1. - Risparmio energetico

che nella variante al P.P. Di Via Muccini / Piazza Terzi non vi è alcun riferimento a scelte che siano legate al concetto di *mobilità sostenibile*.

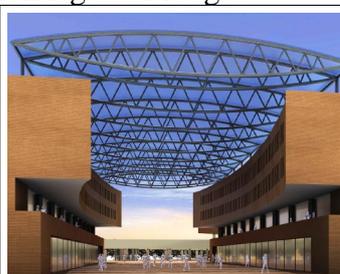
La soluzione per via Terzi di una piazza coperta commerciale e a servizi è la realizzazione di un non-luogo, nel senso di uno spazio non identitario, relazionale o storico.

Le funzioni commerciali, messe in risalto dall'ampio spazio della galleria coperta su cui affacciano, evidenziano le intenzioni di mercificare il luogo votandolo al consumo frenetico, veloce, impersonale, relegando e banalizzando alla stregua di "curiosità", "oggetti di interesse" le funzioni storiche del centro polivalente.

La galleria è quindi uno spazio di transito e di passaggio, nessuno vi abita se non negli orari prestabiliti da uffici e negozi, per cui si denuncia il carattere provvisorio e precario nell'uso degli spazi.

Dalle tavole allegate, nello specifico TAV.4 OO.PP, non risultano indicazioni grafiche di raggi di curvatura, se non per le strade di nuova realizzazione.

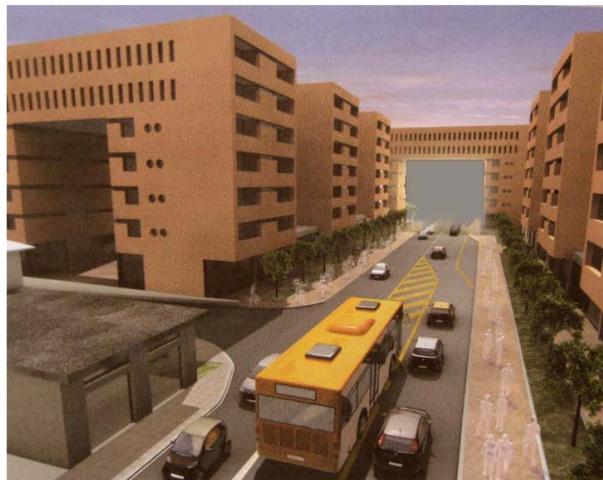
All'art. 14 delle NORME TECNICHE della variante al piano, nella tabella riguardante la dimensione dei manufatti quali percorsi pedonali, ciclabili, sottopassi, strade, porticati non sono indicati i raggi di curvatura minimi delle piste ciclabili.

In più punti, il tracciato di pista ciclabile misura un raggio di curvatura visibilmente inferiore ai 3m e quindi in evidente contrasto con quanto prescritto dalla legge n°557 del 30/11/1999 in materia di caratteristiche tecniche delle piste ciclabili.

Questa mancanza comporta un pericolo per la sicurezza dei ciclisti e, nei tratti dove la pista ciclabile è affiancata al percorso pedonale, anche dei pedoni.

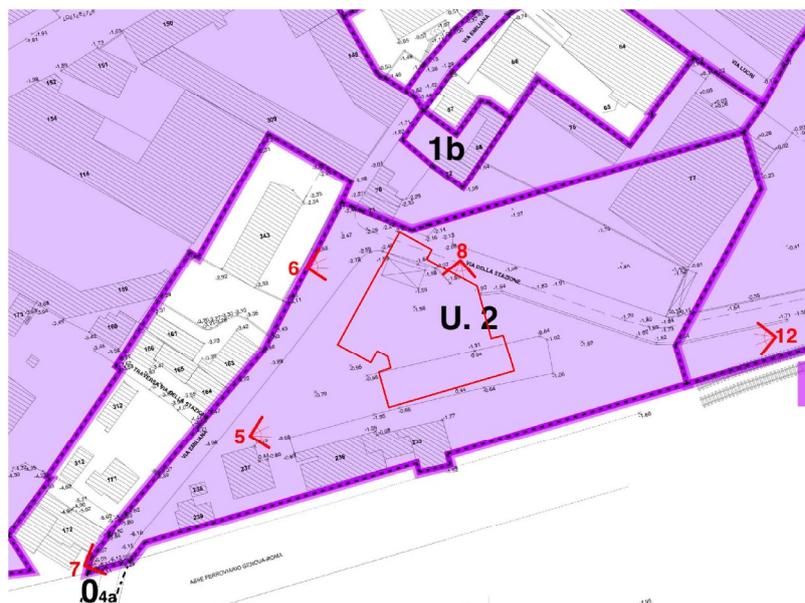
Ad alcune voci sono stati applicati prezzi in base a comparazione con opere simili, come nel caso del sottopasso ferroviario e la pensilina autobus.

La relazione allegata alla stima dei costi, per quanto riguarda la comparazione dei prezzi cita al punto 3: *“il prezzo della pensilina della stazione autobus, prevista in struttura reticolare con copertura in plexiglass, in assenza di un progetto, anche di massima, è stato valutato in via approssimativa con altre pensiline ma realizzate con struttura e finiture diverse.”*

Non sono però esplicitati i costi unitari delle opere prese a riferimento, per cui è assolutamente impossibile una valutazione della congruità del costo complessivo delle

opere di progetto. Inoltre si parla di opere realizzate con strutture e finiture, dunque materiali, diverse.
